Autorità di Bacino Distrettuale dell'Appennino Meridionale

Oggetto: Piano Stralcio per l'Assetto Idrogeologico (PSAI) - "Rischio Idraulico" dell'ex AdB regionale della Campania Centrale - Adozione proposta di ripermimetrazione e classificazione relativo ad ambito territoriale del Comune di Solofra (AV).

AGGIORNAMENTO AL PIANO STRALCIO DI ASSETTO IDROGEOLOGICO

Comune di Solofra (AV)

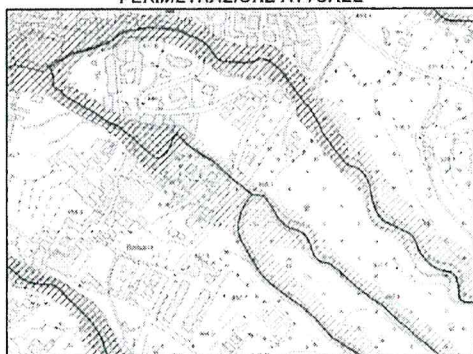
Sulla scorta dell'indagine morfometrica del bacino idrografico e dell'analisi geomorfologica redatta in sede di studio geologico, sono state stimate le portate al colmo di piena per assegnato periodo di ritorno da attribuire agli eventi estremi in arrivo dal sottobacino oggetto di interesse. L'analisi idrologica è stata effettuata in linea con la metodologia del VAPI Campania e con quanto riportato in allegato al PSAI, tanto con riferimento alle curve di probabilità pluviometrica in esso riportate (area omogenea C6) che per quanto concerne la stima dei fattori di crescita per assegnato periodo di ritorno.

I relativi idrogrammi di piena sono stati approssimati con un andamento triangolare di durata pari a $2tr$ e picco al tempo tr . Distribuendo l'intero volume mobilizzabile stimato con l'analisi geologica (3.000 mc) sull'intera durata dell'idrogramma di piena ed assumendo un andamento analogo a quello dell'onda "liquida" sono stati, inoltre, stimati i valori della portata solido-liquida (mix) al colmo di piena.

PERIMETRAZIONE PROPOSTA

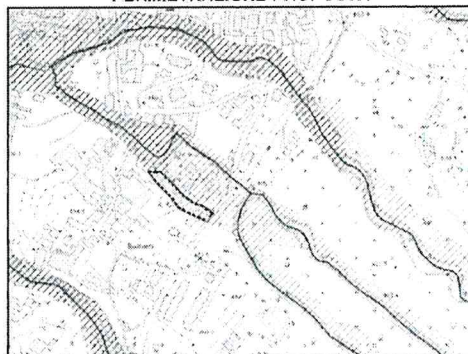
In ragione dei risultati ottenuti, viene proposta la riclassificazione delle aree a valle della Panoramica Turci ed in sinistra idraulica del tracciato "effettivo" del corso d'acqua a pericolosità bassa (P1).

Tanto in considerazione del fatto che, attesa la morfologia dei luoghi, gli eventuali volumi liquidi e/o solido liquidi non contenuti in alveo - che, comunque, esonderebbero a monte dell'opera idraulica di attraversamento - si muoverebbero verso le aree ubicate in destra idraulica all'incisione, ovvero, dalla parte opposta rispetto all'immobile della richiedente.

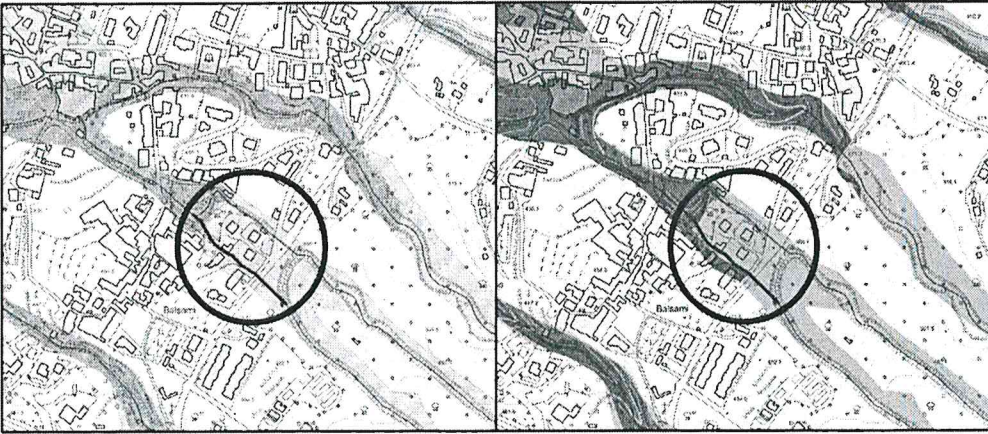
<p style="text-align: center;">Valutazioni</p> <p>Tutto quanto premesso e considerato, si ritiene lo studio di approfondimento effettuato utile a riclassificare le aree di interesse nel senso proposto. Si rileva, tuttavia, l'esigenza di un più corretto raccordo - tanto nelle forme quanto nei livelli di pericolosità - tra l'attuale perimetrazione e quella proposta, anche in considerazione delle modifiche al reticolo idrografico di riferimento che andranno, in ogni caso, importate nelle mappe definitive. A tal riguardo, si ritengono gli elementi acquisiti in sede istruttoria sufficienti a procedere - d'ufficio - alle suddette integrazioni. Sempre d'ufficio si ritiene di poter dare seguito, all'esito della modifica definitiva, all'aggiornamento della corrispondente carta del rischio idraulico.</p> <p>Si riportano a seguire le elaborazioni operate - d'ufficio - della STO, ai fini del recepimento della proposta di variante, consistenti, nell'ordine, in:</p> <ul style="list-style-type: none"> • correzione del percorso dell'incisione e modifica del layer "idrografia" del PSAI (tratto in blu "spesso") • conseguente rielaborazione e raccordo della pericolosità idraulica, su base morfologica • implementazione della carta del rischio, a partire dal valore esposto PSAI <div style="text-align: center;">  </div>
